Propositions pour le Canal Saint-Martin de Bastille à Stalingrad

Pour protéger le canal Saint-Martin et sa biodiversité
Pour sauvegarder le cadre de vie des habitants et les activités économiques
Oui à un projet amélioré plus frugal, issu de la participation citoyenne !

France Nature Environnement Paris (FNE Paris) a organisé un groupe de travail¹ composé d'une vingtaine de membres provenant de différentes associations parisiennes. Objectif : réfléchir et proposer des idées d'amélioration du projet à l'initiative de la municipalité de Paris pour réaménager les boulevards longeant le canal Saint-Martin sur les 10^e et 11^e arrondissements de Paris.

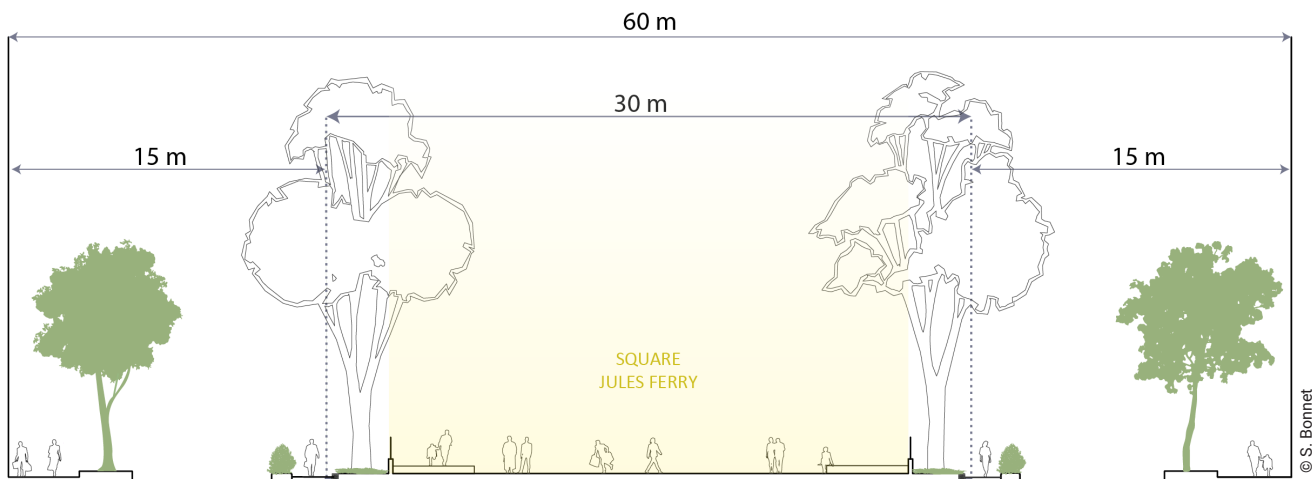
Dans le square Jules-Ferry (photo 1) le comblement du cheminement intérieur est nécessaire pour remplacer le platelage en bois très détérioré et faciliter la déambulation piétonne tout en préservant cette partie surélevée qui offre une assise à de nombreuses personnes tout au long de l'année (voir schéma).

À l'extérieur du square Jules-Ferry, sur la partie nord (photo 4), l'espace de marchabilité n'est pas maintenu car le square est plus large dans cette zone et l'espace entre l'alignement des platanes d'un côté et les grilles du square de l'autre ne permet pas à une personne à mobilité réduite de déambuler normalement. Le groupe propose un déplacement de la piste cyclable sur l'espace dévolu au stationnement pour y créer une continuité aux PMR.

Schéma - Propositions d'élargissement des trottoirs le long des façades.

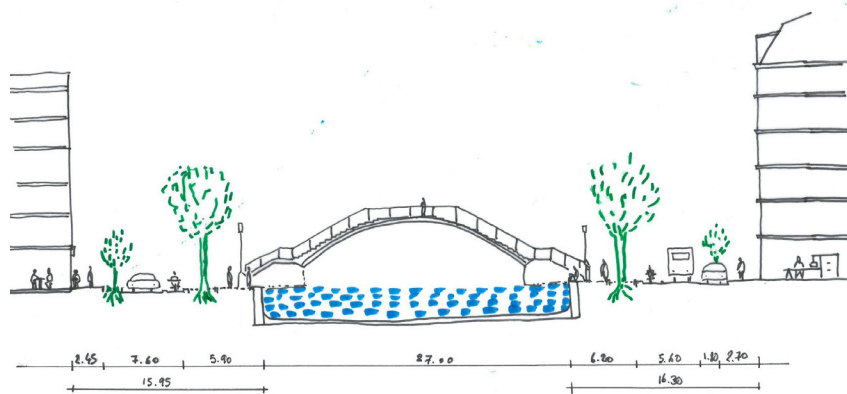
7 - Élargir les trottoirs le long des façades (voir schéma proposé)

Élargir les trottoirs avec une succession de zones végétalisées, plantées d'arbustes entre les empiétements liés aux places de stationnement temporaires en Lincoln et un règlement adapté évitant une extension des terrasses dont les effets de pollution sonore seraient amplifiés par les spécificités acoustiques du canal.
